SERVICE INFO

Wijziging van de spanrol van handmatig in halfautomatisch

Fabrikant:	Ford
Model:	Transit
Bouwjaar:	tot 12.2000
Motoren:	2.5 TD, 2.5 DI
Artikelnr.:	531 0504 10
OE-nummers:	1136426 1C1Q 6K254 AA

Fig. 1: 531 0504 10 – halfautomatische spanrol

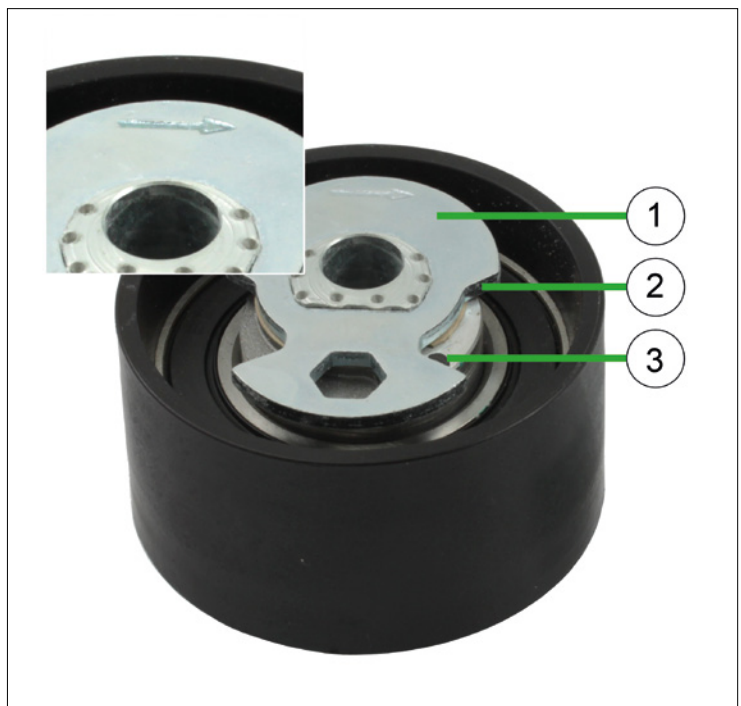
Bij bovengenoemd voertuig is in de distributieaandrijving tot nu toe een handmatige spanrol gebruikt. Deze wordt door de halfautomatische spanrol 531 0504 10 vervangen en maakt ook deel uit van de kits 530 0143 10 en 530 0144 10.

De montage van de oude en nieuwe spanrol is identiek. Anders dan bij de handmatige spanrol wordt het spannen van de tandriem echter met behulp van een inbusleutel uitgevoerd.

Om de tandriem te spannen moet de spanplaat (1) zo ver met de inbusleutel worden verdraaid, tot het gat (3) voor de helft wordt bedekt door de rand (2) van de spanplaat.
